Raumstempel
UG 02

Abweichungen Versorgungsbereiche und ARC-Planung

Raumliste		Raumattribute										Planungsbereich		Teilungsplan	Versorgungsbereiche											Widersprüche gelöst: Ja/Nein		Anmerkungen	Abweichungen/Konflikte
Arznhl	RAUMNUMMER	RN1-Bauteil	RN2-Geschoss	RN3-Raumnummer	RAUMBEZEICHNUNG	Nettoflaeche	13_Planungsbereich	02_Raumzuordnung-Teilungsplan	06_Heizung(Raum)	07_Kaelte(Raum)	15_San(Raum)	RLT	08_RLT-LUJ(Raum)	09_RLT-Hsg(Zentrale)	10_RLT-Kaelte(Zentrale)	11_RLT-MSR(Zentrale)	12_ELT-IET(Raum)	14_ELT-IES(Raum)	04_Gelöst	05_Anmerkungen	03_Abweichungen-Konflikte								
1	A-U2-01	A	U2	01	Sprinklerkanal 1	145,55	Planungsbereich GP	Gemeinschaftliches Eigentum	-	-	-	-	-	-	-	-	A	-			Keine Widersprüche								
1	A-U2-02	A	U2	02	Sprinklerkanal 2	133,24	Planungsbereich GP	Gemeinschaftliches Eigentum	-	-	-	-	-	-	-	-	A	-			Keine Widersprüche								
1	A-U2-03	A	U2	03	ZBV	44,53	Planungsbereich GP	Gemeinschaftliches Eigentum	-	-	-	-	-	-	-	-	A	A			Keine Widersprüche

Raumstempel
OG 06

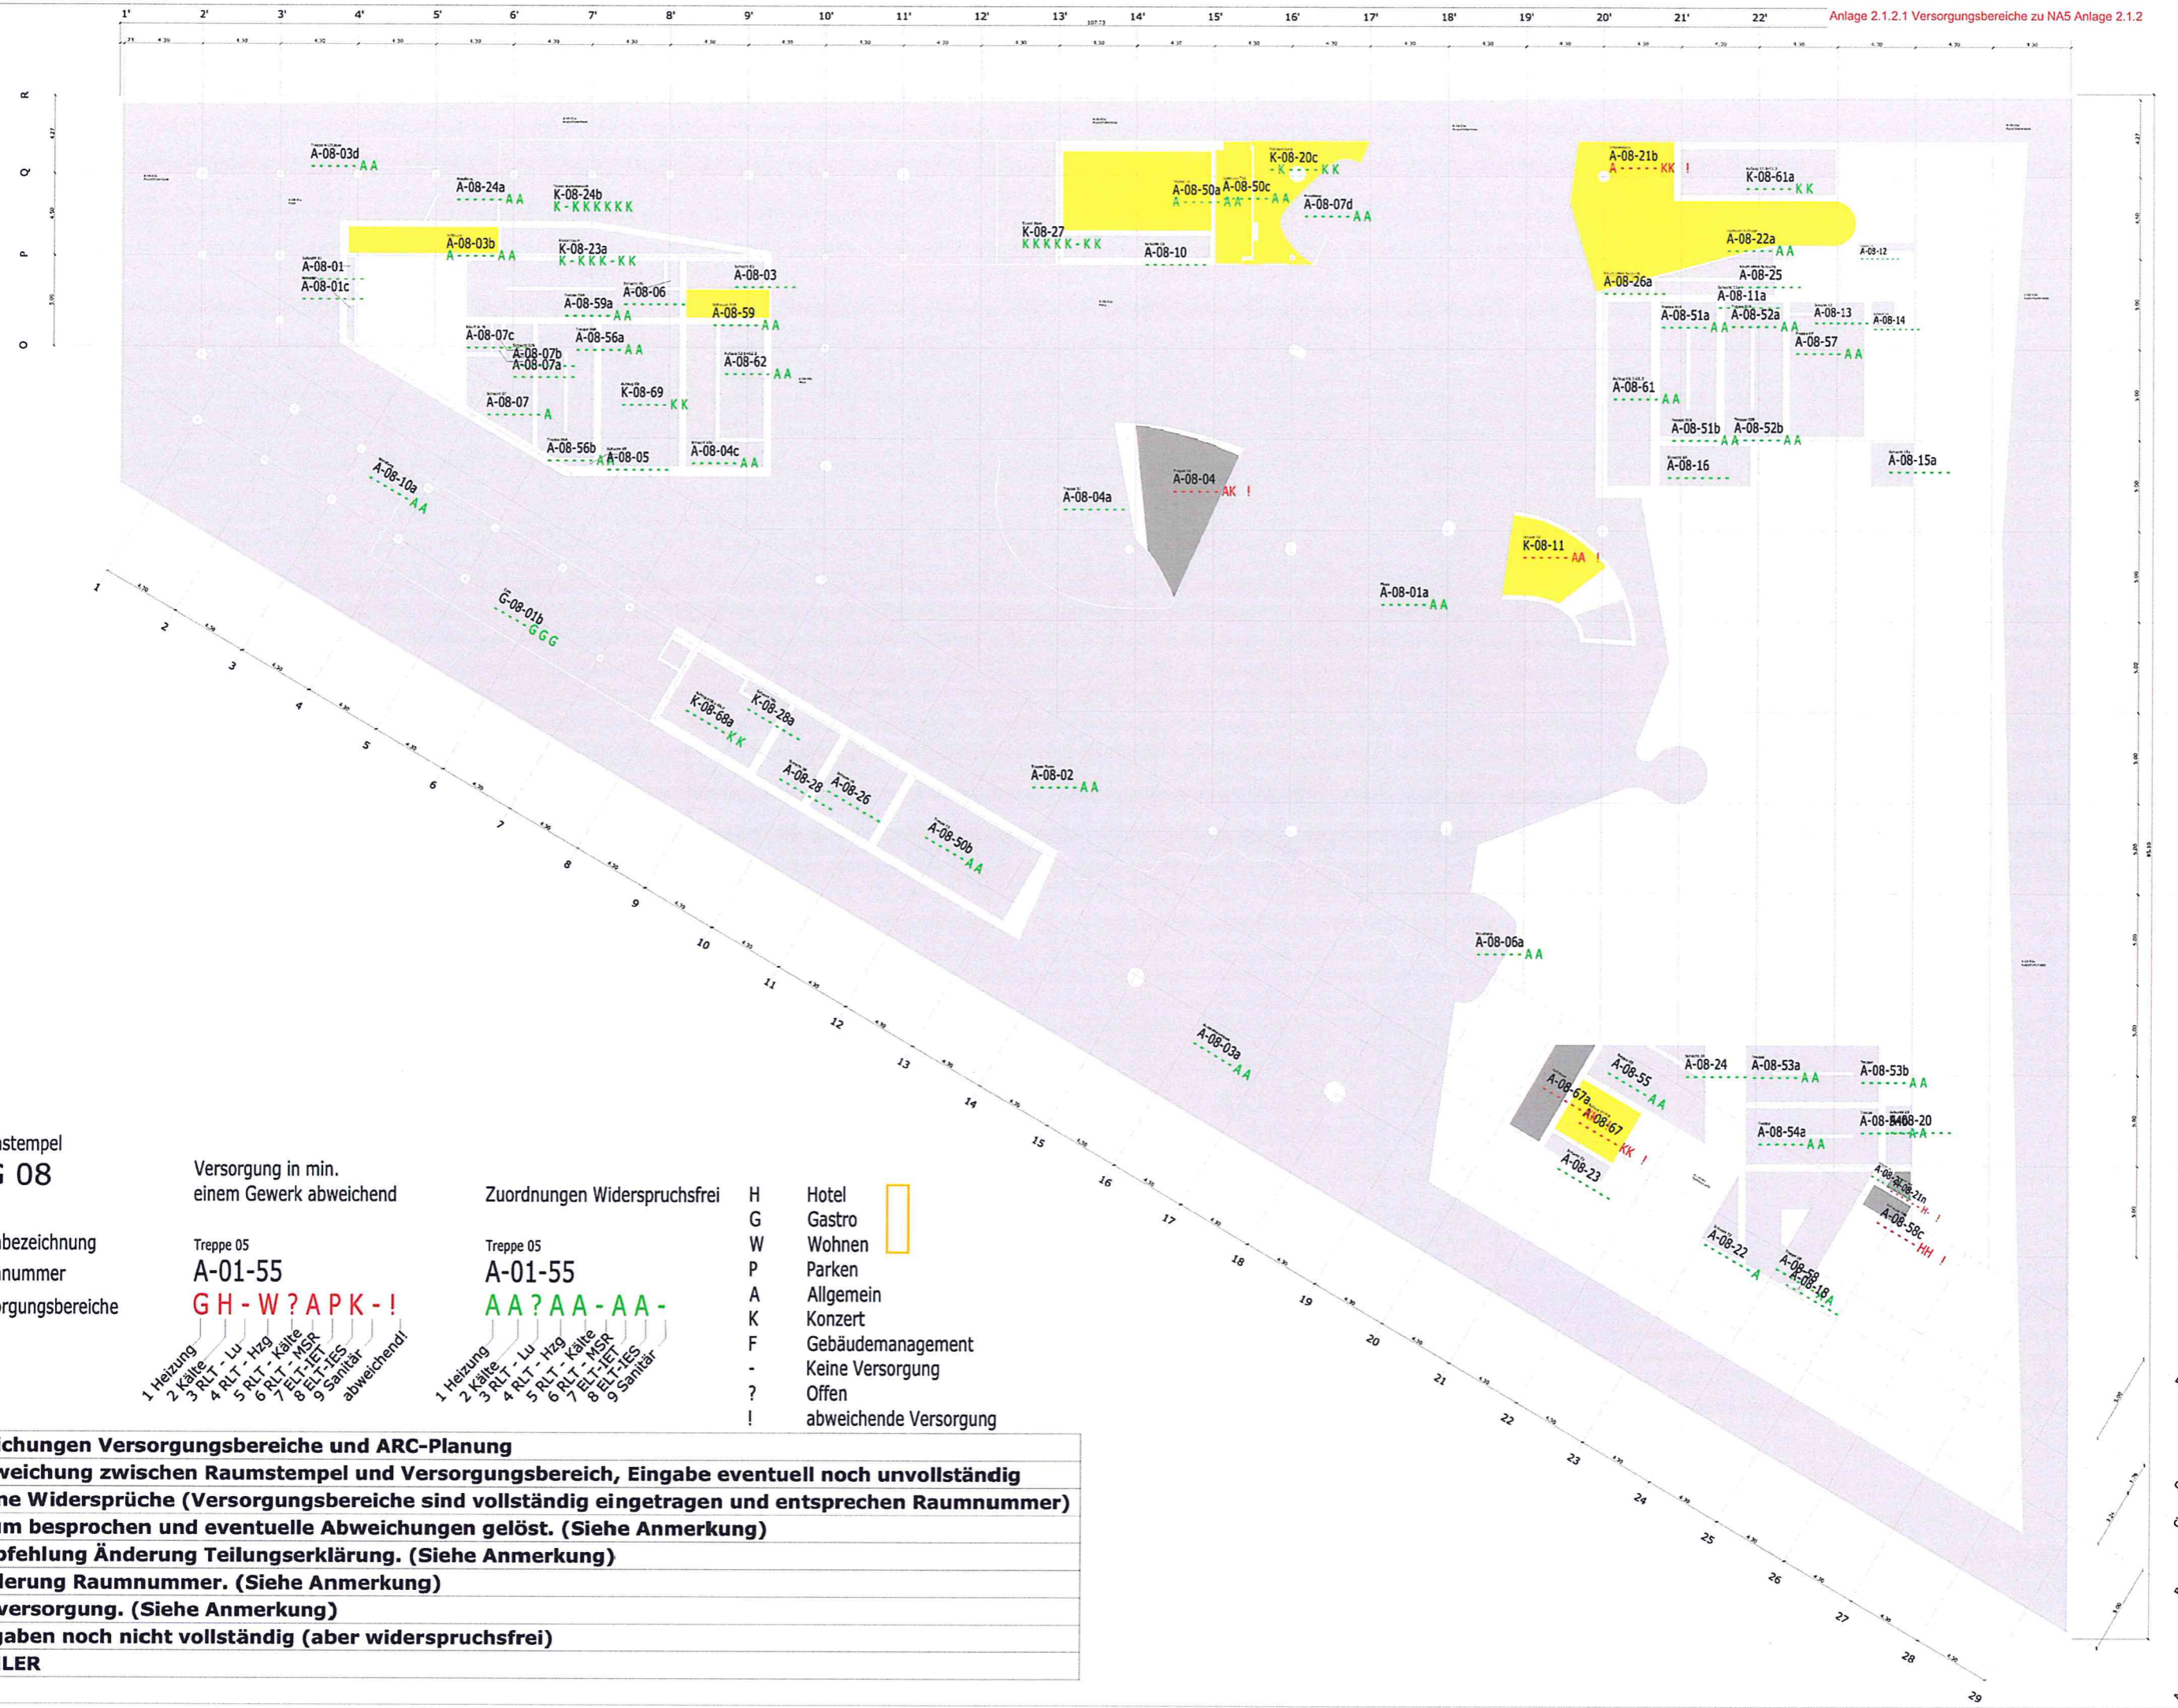
Raumliste		Raumattribute										Planungsbereich	Teilungsplan	Versorgungsbereiche					Widersprüche gelöst: Ja/Nein				Anmerkungen
Anzahl	RAUMNUMMER	RN1-Bauart	RN2-Geschoss	RN3-Raumnummer	RAUMBEZEICHNUNG	Nettofläche	13_Planungsbereich	02_Raumzuordnung-Teilungsplan	06_Heizung(Raum)	07_Kaelte(Raum)	15_San(Raum)	08_RLT-LU(Raum)	09_RLT-Hzg(Zentrale)	10_RLT-Kaelte(Zentrale)	11_RLT-MSR(Zentrale)	12_ELT-IET(Raum)	14_ELT-IES(Raum)	04_Geist	05_Anmerkungen				
1	A-07-01b	A	07	01b	Putzmittel	3,20	Planungsbereich GP	Gebäudemanagement SNR	-	-	-	-	-	-	-	-	-	-	03_Abweichungen-Konflikte				
1	A-07-03a	A	07	03a	Treppe WC/ Lager	1,90	Planungsbereich GP	Gebäudemanagement SNR	-	-	-	-	-	-	-	-	-	-	Keine Widersprüche				
1	A-07-03b	A	07	03b	nicht begehbar	1,15	Planungsbereich GP	Gebäudemanagement SNR	-	-	-	-	-	-	-	-	-	-	Keine Widersprüche				
1	A-07-04a	A	07	04a	Toiletten D	24,56	Planungsbereich GP	Gebäudemanagement SNR	A	-	A	A	A	A	A	A	A	UM	120911 GP: San von B zu A geändert 120917: RLT Anlage WC 02 wird auf A umversorgt.

1	A-07-04b	A	07	04b	Toiletten H	24,49	Planungsbereich GP	Gebäudemanagement SNR	A	-	A	A	A	A	A	A	A	UM	120911 GP: San von B zu A geändert 120917: RLT Anlage WC 02 wird auf A umversorgt.				
1	A-07-04c	A	07	04c	Schacht 04c	15,23	Planungsbereich GP	Gemeinschaftliches Eigentum	-	-	-	-	-	-	-	-	-	-	Keine Widersprüche				
1	A-07-05	A	07	05	Schacht 05	0,41	Planungsbereich GP	Gemeinschaftliches Eigentum	-	-	-	-	-	-	-	-	-	-	Keine Widersprüche				
1	A-07-05a	A	07	05a	Luftraum Rolltreppe	30,69	Planungsbereich GP	Gebäudemanagement LR	-	-	-	-	-	-	-	-	-	-	Keine Widersprüche				
1	A-07-05b	A	07	05b	Luftraum Aussichtspunkt Rolltreppe	94,61	Planungsbereich GP	Gebäudemanagement LR	-	-	-	-	-	-	-	-	-	-	Keine Widersprüche				
1	A-07-05c	A	07	05c	Luftraum Rolltreppe	33,33	Planungsbereich GP	Gebäudemanagement LR	-	-	-	-	-	-	-	-	-	-	Keine Widersprüche				
1	A-07-05d	A	07	05d	Rolltreppe	53,64	Planungsbereich GP	Gebäudemanagement SNR	-	-	-	-	-	-	-	-	-	-	Keine Widersprüche

1	A-07-06	A	07	06	Schacht 05	1,01	Planungsbereich GP	Gemeinschaftliches Eigentum	-	-	-	-	-	-	-	-	-	-	Keine Widersprüche				
1	A-07-06b	A	07	06b	Schleuse T11	6,94	Planungsbereich GP	Gemeinschaftliches Eigentum	-	-	-	-	-	-	-	-	-	-	Keine Widersprüche				
1	A-07-07	A	07	07	Schacht 07	16,33	Planungsbereich GP	Gemeinschaftliches Eigentum	-	-	-	-	-	-	-	-	-	-	Keine Widersprüche				
1	A-07-07a	A	07	07a	Schacht 07a	0,27	Planungsbereich GP	Gemeinschaftliches Eigentum	-	-	-	-	-	-	-	-	-	-	Keine Widersprüche				
1	A-07-07b	A	07	07b	Schacht 07b	0,27	Planungsbereich GP	Gemeinschaftliches Eigentum	-	-	-	-	-	-	-	-	-	-	Keine Widersprüche				
1	A-07-07c	A	07	07c	Toiletten B	6,07	Planungsbereich GP	Gebäudemanagement SNR	A	-	A	A	A	A	A	A	A	UM	120911 GP: San von B zu A geändert 120917: RLT Anlage WC 06 wird auf A umversorgt.				
1	A-07-07d	A	07	07d	Toiletten D	28,79	Planungsbereich GP	Gebäudemanagement SNR	A	-	A	A	A	A	A	A	A	UM	120911 GP: San von B zu A geändert 120917: RLT Anlage WC 06 wird auf A umversorgt.

1	A-07-07e	A	07	07e	Toiletten H	16,70	Planungsbereich GP	Gebäudemanagement SNR	A	-	A	A	A	A	A	A	A	UM	120911 GP: San von B zu A geändert 120917: RLT Anlage WC 02 wird auf A umversorgt.				
1	A-07-08	A	07	08	Schacht 8	14,67	Planungsbereich GP	Gemeinschaftliches Eigentum	-	-	-	-	-	-	-	-	-	-	Keine Widersprüche				
1	A-07-09	A	07	09	Luftungsplenum	56,95	Planungsbereich GP	Gemeinschaftliches Eigentum	-	-	-	-	-	-	-	-	-	-	Keine Widersprüche				
1	A-07-10	A	07	10	Schacht 10	10,81	Planungsbereich GP	Gemeinschaftliches Eigentum	-	-	-	-	-	-	-	-	-	-	Keine Widersprüche				
1	K-07-10a	K	07	10a	ELT UV-AV T 2	3,63	Planungsbereich GP	Konzert	-	-	-	-	-	-	-	-	-	UM	120917: IES auf Allgemein umversorgen				
1	K-07-10b	K	07	10b	ELT UV-SV T 2	3,09	Planungsbereich GP	Konzert	-	-	-	-	-	-	-	-	-	UM	120917: IES auf Allgemein umversorgen				
1	A-07-10c	A	07	10c	MSR UV	1,83	Planungsbereich GP	Gemeinschaftliches Eigentum	-	-	-	-	-	-	-	-	-	-	Keine Widersprüche

1	A-07-53b	A	07	53b	Treppe 03B	10,89	Planungsbereich GP	Konzert SNR	-	-	-	-	-	-	-	-	-	-	120917: IET/IES umversorgen auf Allgemein				
1	A-07-54a	A	07	54a	Treppe 04A	10,91	Planungsbereich GP	Konzert SNR	-	-	-	-	-	-	-	-	-	-	Keine Widersprüche				
1	A-07-54b	A	07	54b	Treppe 04B	10,89	Planungsbereich GP	Konzert SNR	-	-	-	-	-	-	-	-	-	-	Keine Widersprüche				
1	A-07-55	A	07	55	Treppe 05	17,85	Planungsbereich GP	Gemeinschaftliches Eigentum	-	-	-	-	-	-	-	-	-	-	Keine Widersprüche				
1	A-07-56a	A	07	56a	Treppe 06A	10,60	Planungsbereich GP	Gemeinschaftliches Eigentum	-	-	-	-	-	-	-	-	-	-	Keine Widersprüche				
1	A-07-56b	A	07	56b	Treppe 06B	10,82	Planungsbereich GP	Gemeinschaftliches Eigentum	-	-	-	-	-	-	-	-	-	-	Keine Widersprüche				
1	A-07-57	A	07	57	Treppe 07	28,55	Planungsbereich GP	Hotel SNR	-	-	-	-	-	-	-	-	-	-	Keine Widersprüche				
1	A-07-58	A	07	58	Treppe 08	28,68	Planungsbereich GP	Hotel SNR	-	-	-	-	-	-	-	-	-	-	Keine Widersprüche

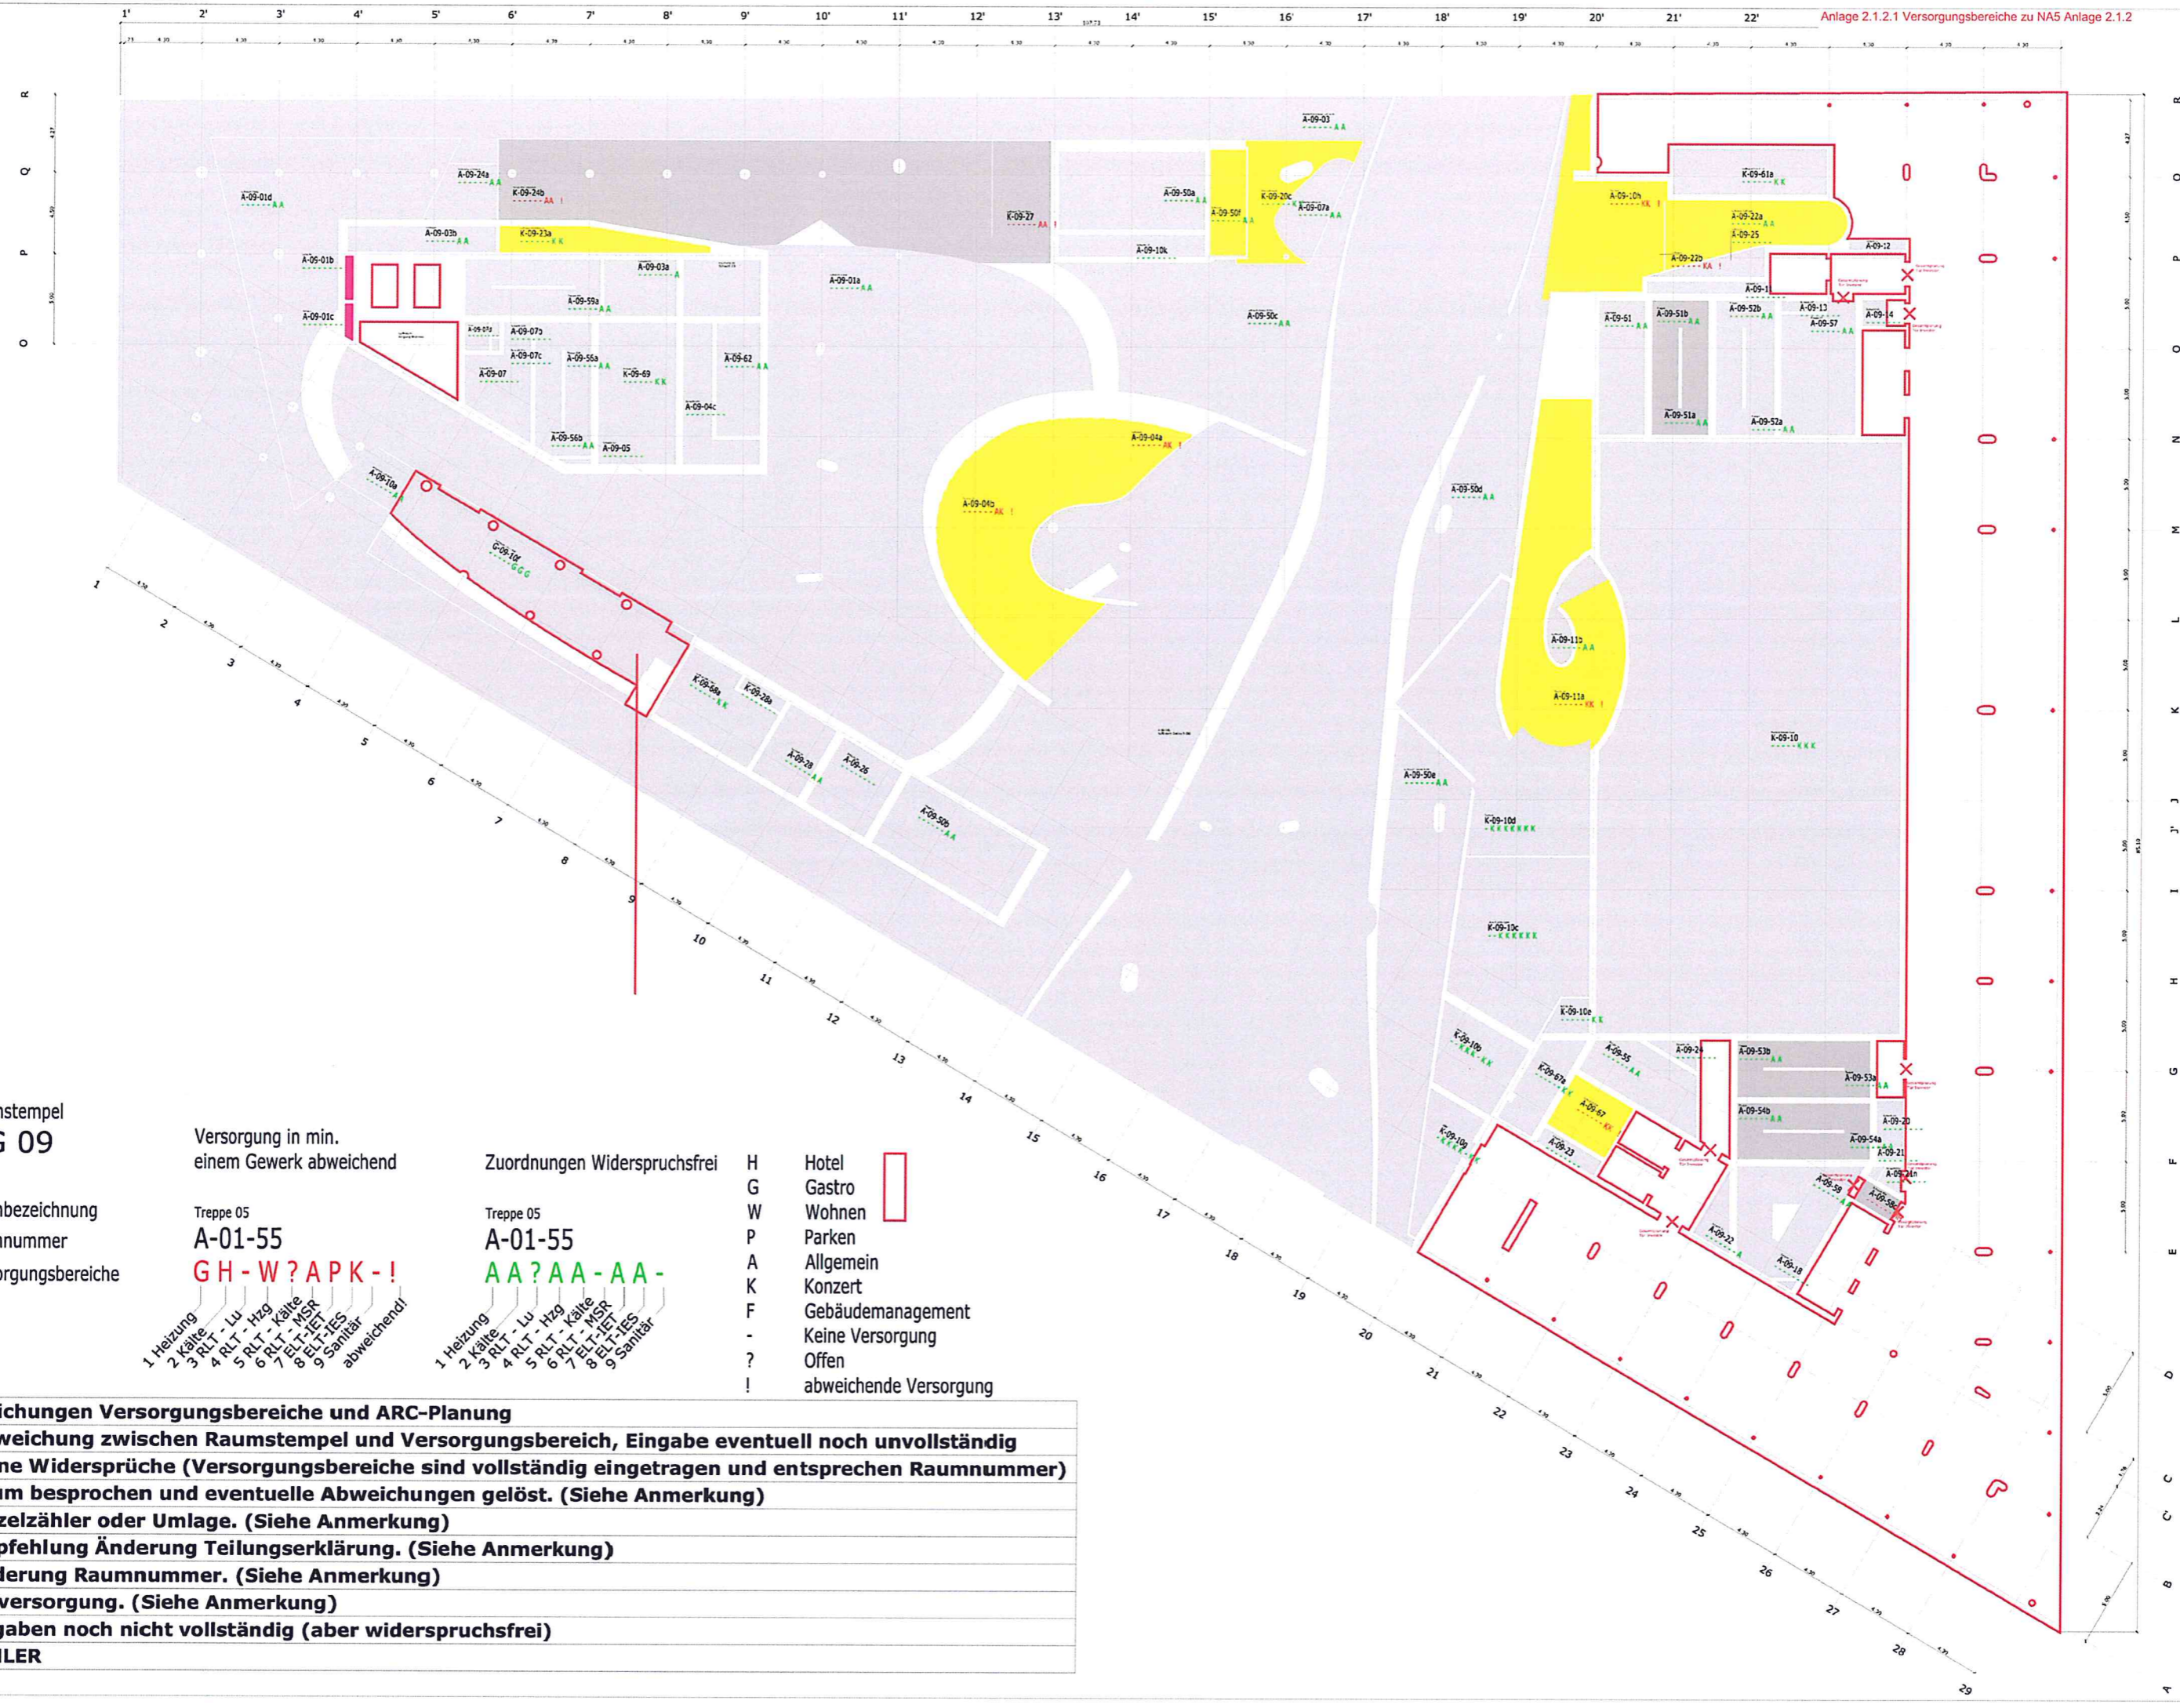
1	A-08-10a	A	08	10a	Windfang	7,81	Planungsbereich GP	Gebäudemanagement SNR	-	-	-	-	-	-	-	-	Keine Widersprüche	
1	K-08-11	K	08	11	Treppe 52 Foyer KS	17,59	Planungsbereich GP	Konzert SNR	-	-	-	-	-	-	-	-	120927: GP Raumstempel zu A ändern. IET/IES umversorgen. SAA bleibt K wegen Rufdurchsage Konzert.	
1	A-08-11a	A	08	11a	Schacht 11a	4,83	Planungsbereich GP	Gemeinschaftliches Eigentum	-	-	-	-	-	-	-	-	Keine Widersprüche	
1	A-08-12	A	08	12	Schacht 12	1,25	Planungsbereich GP	Gemeinschaftliches Eigentum	-	-	-	-	-	-	-	-	Keine Widersprüche	
1	A-08-13	A	08	13	Schacht 13	1,34	Planungsbereich GP	Gemeinschaftliches Eigentum	-	-	-	-	-	-	-	-	Keine Widersprüche	
1	A-08-14	A	08	14	Schacht 14	1,77	Planungsbereich GP	Gemeinschaftliches Eigentum	-	-	-	-	-	-	-	-	Keine Widersprüche	
1	G-08-15	G	08	15	Aufzug 15	1,44	Planungsbereich GP	Gastro	-	-	-	-	-	-	-	-	Keine Widersprüche	
1	A-08-15a	A	08	15a	Schacht 15a	5,70	Planungsbereich GP	Gemeinschaftliches Eigentum	-	-	-	-	-	-	-	-	Keine Widersprüche

1	A-08-16	A	08	16	Schacht 16	11,12	Planungsbereich GP	Gemeinschaftliches Eigentum	-	-	-	-	-	-	-	-	Keine Widersprüche	
1	A-08-18	A	08	18	Schacht 18	0,29	Planungsbereich GP	Gemeinschaftliches Eigentum	-	-	-	-	-	-	-	-	Keine Widersprüche	
1	A-08-20	A	08	20	Schacht 20	4,65	Planungsbereich GP	Gemeinschaftliches Eigentum	-	-	-	-	-	-	-	-	Keine Widersprüche	
1	K-08-20c	K	08	20c	Vorbereitung Reinigung	19,38	Planungsbereich GP	Konzert	-	K	K	-	-	-	-	-	120927: IET umversorgen	
1	A-08-21	A	08	21	Schacht 21	0,43	Planungsbereich GP	Gemeinschaftliches Eigentum	-	-	-	-	-	-	-	-	Keine Widersprüche	
1	A-08-21b	A	08	21b	Information	17,56	Planungsbereich GP	Konzert SNR	A	-	-	-	-	-	-	-	120927: bleibt da SNR. H muss allgemein bleiben, da Frostfreihaltung Plaza. Umversorgung nicht möglich! IES umversorgen. Sicherheitsbeleuchtung wird A, Beleuchtung wird A, Kamera wird A. SAA bleibt K wegen Durchsagen HH-Musik	
1	A-08-21n	A	08	21n	Schacht 21a	1,41	Planungsbereich GP	Hotel SNR	-	-	-	-	-	-	-	-	120927: bleibt da SNR

1	A-08-25	A	08	25	Raum ohne Nutzung	5,45	Planungsbereich GP	Gemeinschaftliches Eigentum	-	-	-	-	-	-	-	-	-	Keine Widersprüche
1	A-08-26	A	08	26	Schacht 26	16,34	Planungsbereich GP	Gemeinschaftliches Eigentum	-	-	-	-	-	-	-	-	Keine Widersprüche	
1	A-08-26a	A	08	26a	Raum ohne Nutzung	1,18	Planungsbereich GP	Gemeinschaftliches Eigentum	-	-	-	-	-	-	-	-	Keine Widersprüche	
1	K-08-27	K	08	27	Ticket Büro	21,66	Planungsbereich GP	Konzert	K	K	-	K	-	-	-	-	Keine Widersprüche	
1	A-08-28	A	08	28	Schacht 28	12,77	Planungsbereich GP	Gemeinschaftliches Eigentum	-	-	-	-	-	-	-	-	Keine Widersprüche	
1	K-08-28a	K	08	28a	Schacht 28a	1,86	Planungsbereich GP	Konzert	-	-	-	-	-	-	-	-	Keine Widersprüche	
1	A-08-50a	A	08	50a	Treppe 10	34,83	Planungsbereich GP	Gemeinschaftliches Eigentum	A	-	-	-	-	-	-	-	Keine Widersprüche	
1	A-08-50b	A	08	50b	Treppe 11	34,83	Planungsbereich GP	Gemeinschaftliches Eigentum	-	-	-	-	-	-	-	-	120927: H umversorgen

1	A-08-50c	A	08	50c	Schleuse T10 Ticket	12,70	Planungsbereich GP	Gemeinschaftliches Eigentum	-	-	-	-	-	-	-	-	Keine Widersprüche	
1	A-08-51a	A	08	51a	Treppe 01A	11,05	Planungsbereich GP	Konzert SNR	-	-	-	-	-	-	-	-	120927: IET/IES umversorgen.	
1	A-08-51b	A	08	51b	Treppe 01B	11,05	Planungsbereich GP	Konzert SNR	-	-	-	-	-	-	-	-	Keine Widersprüche	
1	A-08-52a	A	08	52a	Treppe 02A	11,57	Planungsbereich GP	Gemeinschaftliches Eigentum	-	-	-	-	-	-	-	-	Keine Widersprüche	
1	A-08-52b	A	08	52b	Treppe 02B	11,28	Planungsbereich GP	Gemeinschaftliches Eigentum	-	-	-	-	-	-	-	-	Keine Widersprüche	
1	A-08-53a	A	08	53a	Treppe 03A	10,90	Planungsbereich GP	Konzert SNR	-	-	-	-	-	-	-	-	Keine Widersprüche	
1	A-08-53b	A	08	53b	Treppe 03B	10,90	Planungsbereich GP	Konzert SNR	-	-	-	-	-	-	-	-	Keine Widersprüche	
1	A-08-54a	A	08	54a	Treppe 04A	10,82	Planungsbereich GP	Konzert SNR	-	-	-	-	-	-	-	-	Keine Widersprüche	
1	A-08-54b	A	08	54b	Treppe 04B	10,98	Planungsbereich GP	Konzert SNR	-	-	-	-	-	-	-	-	Keine Widersprüche

1	A-08-55	A	08	55	Treppe 05	18,93	Planungsbereich GP	Gemeinschaftliches Eigentum	-	-	-	-	-	-	-	-	Keine Widersprüche	
1	A-08-56a	A	08	56a	Treppe 06B	11,11	Planungsbereich GP	Gemeinschaftliches Eigentum	-	-	-	-	-	-	-	-	Keine Widersprüche	
1	A-08-56b	A	08	56b	Treppe 06A	10,55	Planungsbereich GP	Gemeinschaftliches Eigentum	-	-	-	-	-	-	-	-	Keine Widersprüche	
1	A-08-57	A	08	57	Treppe 07	28,55	Planungsbereich GP	Hotel SNR	-	-	-	-	-	-	-	-	Keine Widersprüche	
1	A-08-58	A	08	58	Treppe 08	29,38	Planungsbereich GP	Hotel SNR	-	-	-	-	-	-	-	-	Keine Widersprüche	
1	A-08-58c	A	08	58c	Schleuse T08	2,94	Planungsbereich GP	Hotel SNR	-	-	-	-	-	-	-	-	120927: bleibt, da SNR	
1	A-08-59	A	08	59	Schleuse T09	6,64	Planungsbereich GP	Gemeinschaftliches Eigentum	-	-	-	-	-	-	-	-	Raum besprochen und eventuelle Abweichungen gelöst.(Siehe Anmerkung)	
1	A-08-59a	A	08	59a	Treppe 09A	33,65	Planungsbereich GP	Gemeinschaftliches Eigentum	-	-	-	-	-	-	-	-	120927: IET/IES umversorgen.
